**« SAUVEGARDE ENVIRONNEMENTALE DE LA VALLEE
DE LA HAUTE SELLE »**

OBJET : Contribution et remarques dans le cadre de l'Enquête Publique

PROJET EOLIEN EDF Energies Nouvelles

**Dit « Parc Eolien de Saint Souplet », commune de SAINT SOUPLET-
ESCAUFORT (59360).**

ANNEXE 1
« COLLECTIF »

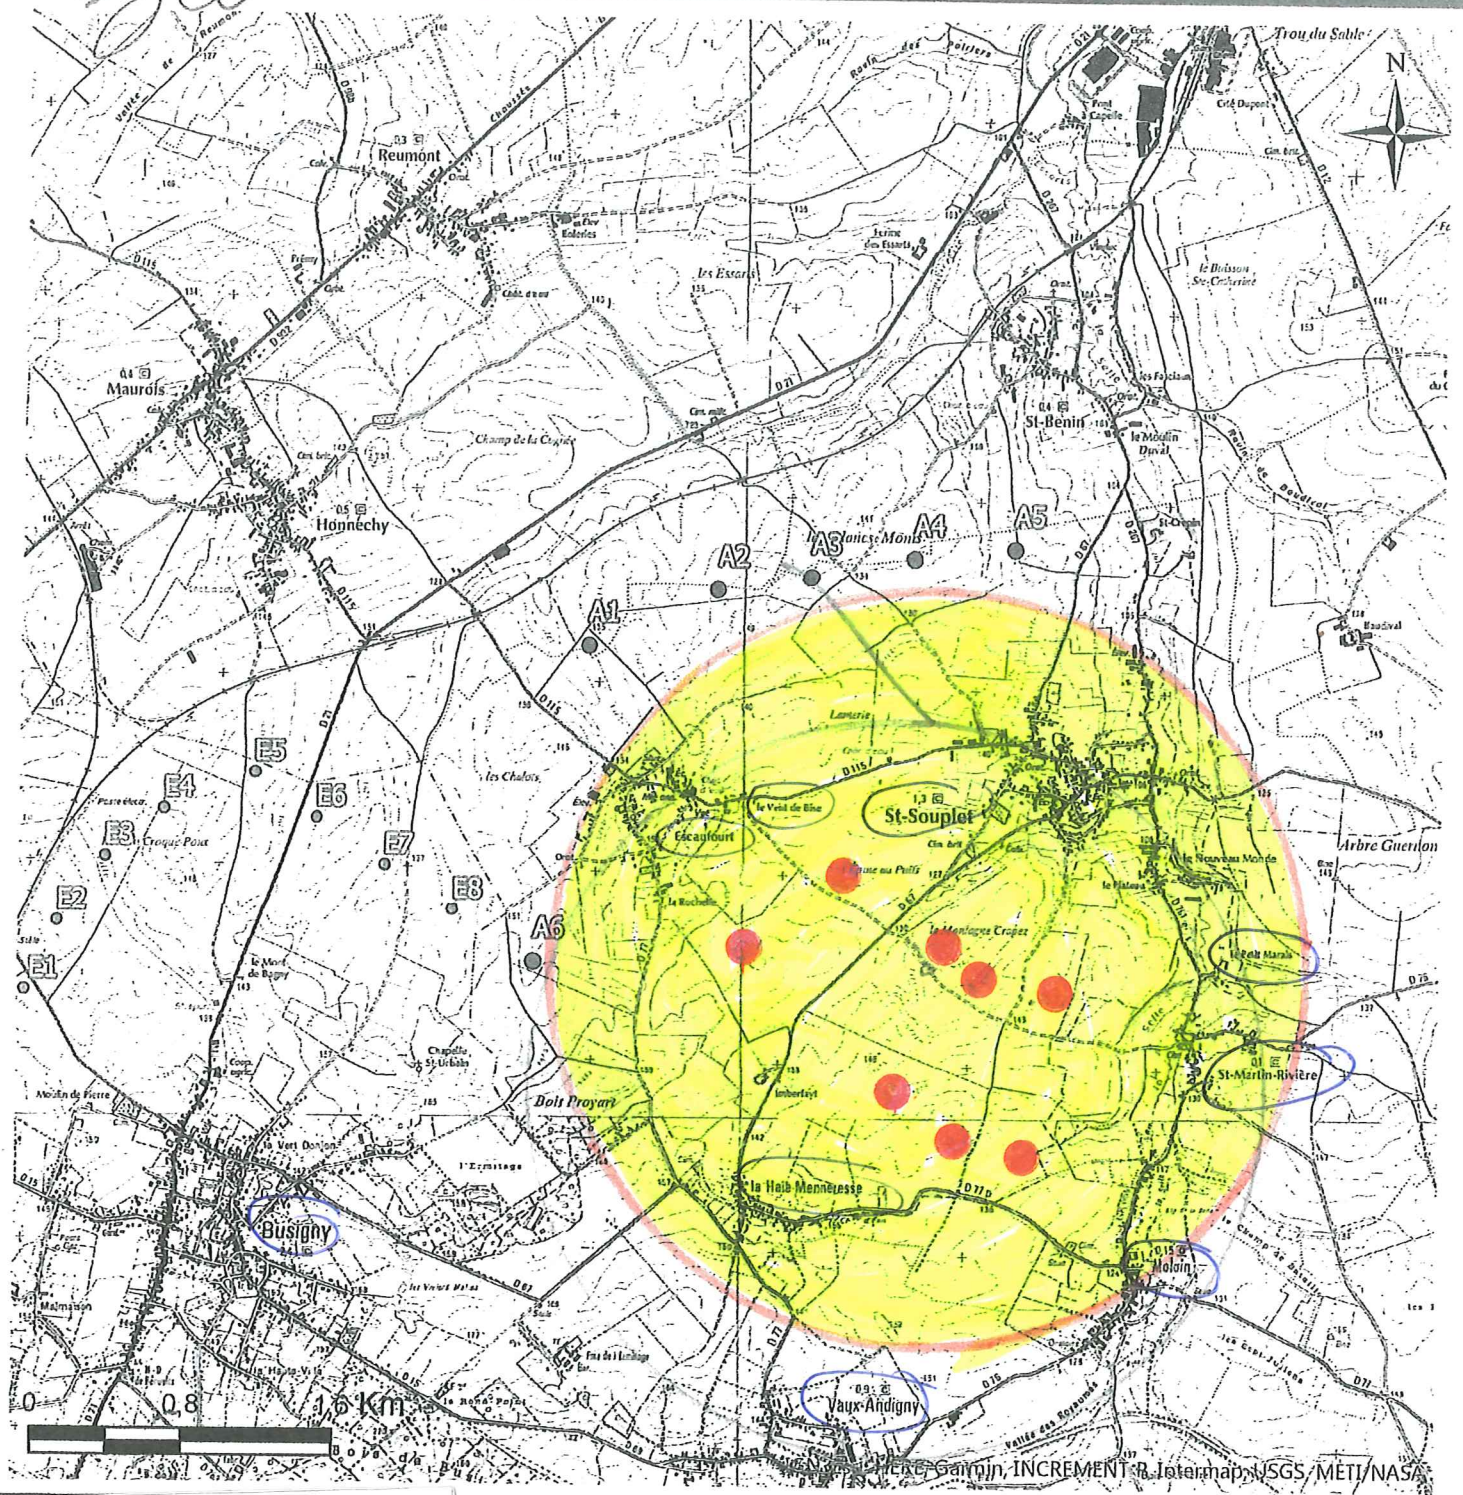
Le parc EDF est prévu en implantation sur le territoire de la commune de SAINT SOUPLET-ESCAUFORT mais **impacte de fait un nombre de communes et hameaux important** de par la hauteur des aérogénérateurs (160 mètres en bout de pales), de la position des bases d'implantation (entre 132 et 147 mètres, cf. livre 5). Pour simple mémoire certaines de ces machines se trouvent dépasser de près de 200 mètres le point haut de la commune et de plus de 230 mètres le point bas. Il va sans dire que **leur visibilité n'en sera que plus impactante et que toute compensation paysagère ne pourra en aucun cas dissimuler l'installation des huit éoliennes.**

Il faut donc faire remarquer, et ce de manière insistante, que ce parc se situe, quel qu'en soit le lieu d'observation en « **COEUR D'AGGLOMERATION** » et ne pourra échapper aux habitants des communes suivantes et de leurs hameaux : SAINT SOUPLET(59), SAINT BENIN (59), LE VENT DE BISE (59), ESCAUFORT (59), BUSIGNY (59), LA HAIE MENNERESSE (59/02), VAUX ANDIGNY (02), MOLAIN (02) SAINT MARTIN RIVIERE(02), LE PETIT MARAIS(59), sans évoquer les communes

plus éloignées de LE CATEAU(59), REUMONT (59) , HONNECHY (59). (AnnexeN°1 : plan d'implantation joint).
